RENESAS TECHNICAL UPDATE

製品分類	MPU&MCU	発行番号	TN-SH7-A559A/J	Rev.	第1版
題名	外部アクセスでDACKが分割された場合のDREQサンプリングについてのご注意		情報分類	技術情報	
適用製品	R5S72060W200FPV R5E72060W200FPV	対象ロット等 全ロット	関連資料	SH7206 グループ ハードウェアマニュアル (2005年3月17日 Rev.1.00 RJJ09B0183-0100)

図1. サイクルスチールモード・エッジ検出時のDREQ入力検出タイミング
サイクル間アイドルによりDACKが4分割される場合

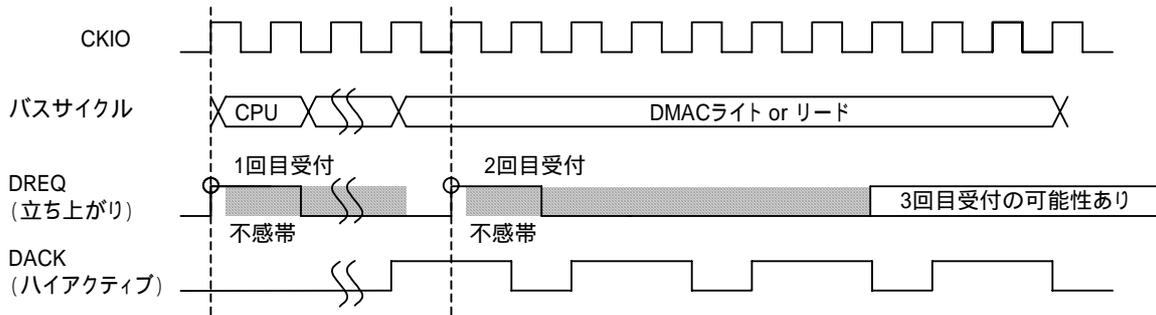
外部アクセスにおいて、DACK が分割して出力される場合、DREQ のサンプリングが当該外部アクセス中に、最大 2 回受け付けられる場合があります。

現象：上記のアクセスについて DREQ 端子の検出タイミングは次頁以降の図のようになります。

- 1) DREQ エッジ検出時：当該バスサイクル中、最大 1 回のみ DREQ エッジ入力して使用してください
- 2) DREQ レベル検出オーバーラン 0 時：当該バスサイクル中、最初の DACK 出力のネゲート検出後、次の DACK 出力のネゲート前までに、DREQ 入力をネゲートしてください
- 3) DREQ レベル検出オーバーラン 1 時：当該バスサイクル中、最初の DACK 出力のアサート検出後、次の DACK 出力のアサート前までに、DREQ 入力をネゲートしてください
